Betreft: Zienswijze tbv. Ontwerp-omgevingsvergunning Zonnepark met batterijsysteem (EOS) te Noordhorn.

Noordhorn, 23 april 2025.

Figuur 25: Dwarsdoorsnede noordoostelijke rand plangebied

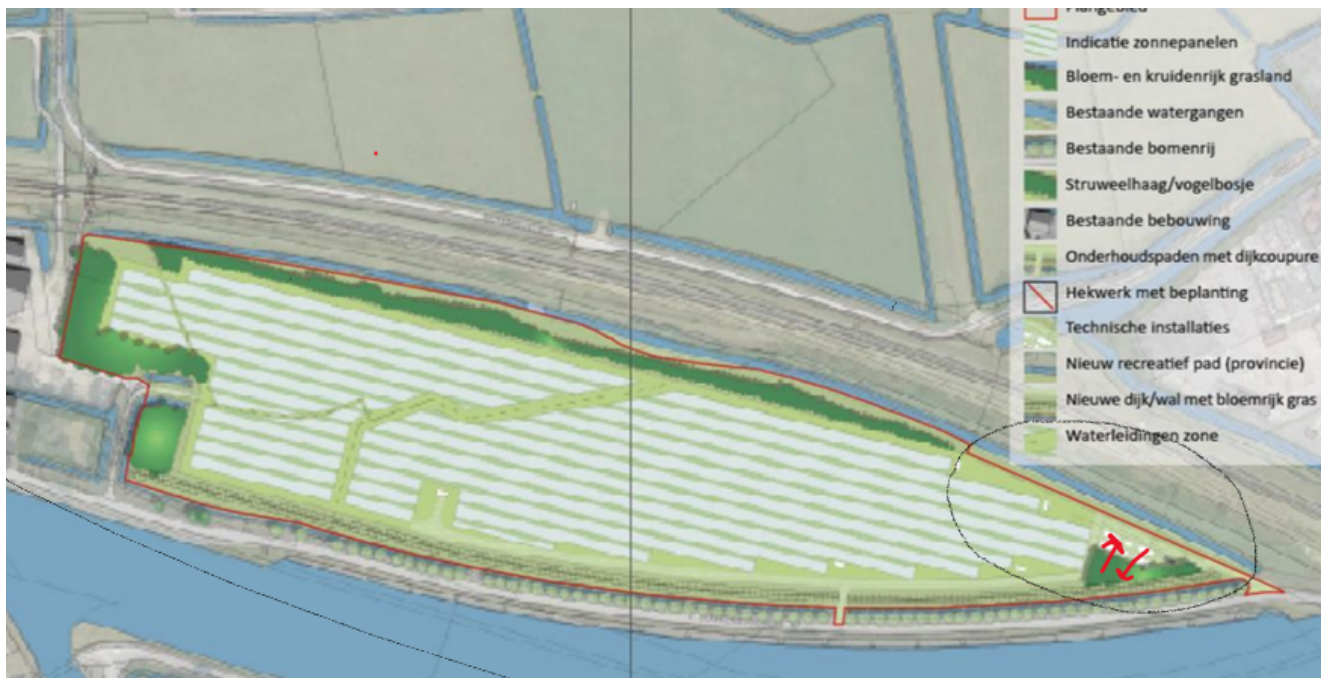
Op onderstaande afbeelding is te zien dat het oostelijke deel van het pad (omcirkeld) niet goed ingepast is. Dit gaat om bijna 30% van de lengte van het pad. In dit deel is er weinig fraai "uitzicht" op een hek en batterijcontainers. Wij vinden dit erg jammer en het doet afbreuk aan ons doel met het pad.

Het probleem is o.i. simpel op te lossen door de daar geplande bomen met de batterijcontainers van plaats te verwisselen (zie $\uparrow\downarrow$).

Zo is er vanaf het pad uitzicht op groen ipv op containers. Mochten de containers voor de omwonenden toch bezwaarlijk boven de wal uitsteken vanaf de zuidoostkant, dan is dat op te lossen door iets hoger opgaand groen bóven op de wal te plaatsen

Wij denken dat met deze simpele en kosteloze oplossing de beleving op het pad er een stuk op vooruit zal gaan.
